プリウス “マフラーカッター” に関わる自主改善の実施について

平成28年 3月25日

国土交通省自動車局 審査・リコール課長殿

改善箇所説明図

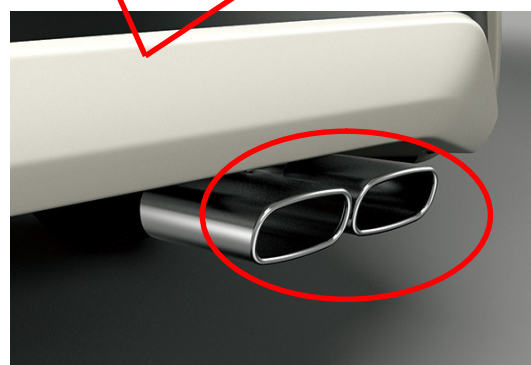
不具合発生箇所

販売店装着オプション商品のマフラーカッターにおいて、2本出し筒管を固定しているステーの溶接強度が不足しているため、走行時の振動などにより当該ステーの溶接部が破断するものがある。そのため、そのまま使用を続けると、最悪の場合、マフラーカッターの一部が脱落し、他の交通の妨げとなるおそれがある。

改善品のマフラーカッターに交換する。なお、改善品の供給に時間を要することから、暫定措置として、マフラーカッターを取り外す。
